Kraków, 19.09.2024 r.
ZDW/PW/2024/6768/DN4/JSS
zn. sprawy: ZDW-DN-4-271-26/24

dotyczy: postępowania w sprawie zamówienia pn. Budowa połączenia drogowego węzła autostradowego A4 Bochnia z DK 94 – etap III
(zn. ZDW-DN-4-271-26/24)

Pytanie nr 93:

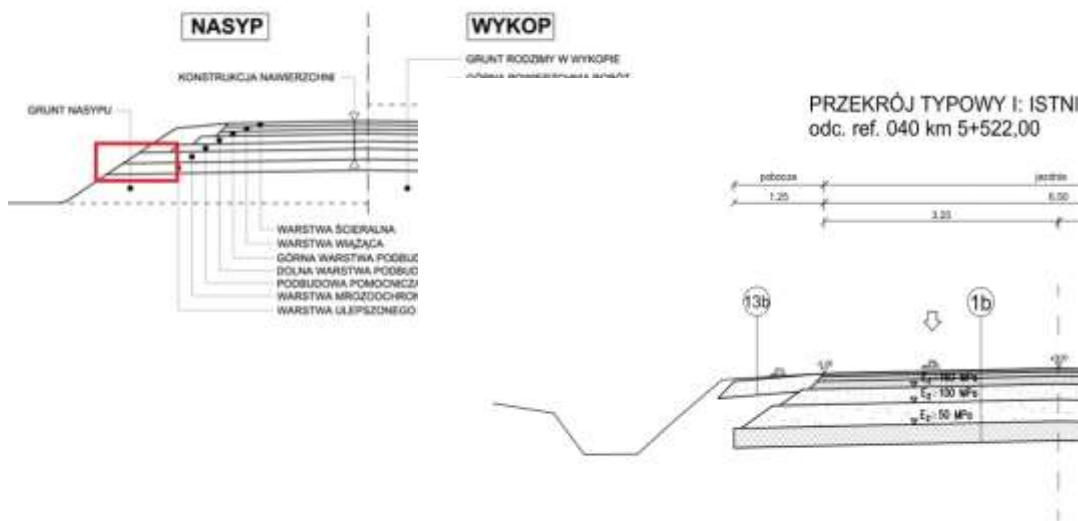
W zakresie wzmocnienia podłoża w km 0+520 – 0+670 przewidziano wymianę gruntu, warstwy IIc. Prosimy o podanie miąższości tej warstwy.

Zamawiający informuje, iż miąższość przywołanej w pytaniu warstwy określona została w udostępnionej dokumentacji projektowej – w części zawierającej dokumentację geologiczno-inżynierską, na rysunkach *profil geotechniczny otworu nr 5 (zał.3.3-3.8 - profile drogowe 3-8) oraz przekrój DI-DI' (zał.9.1-9.3 przekroje wzdłuż drogi).*
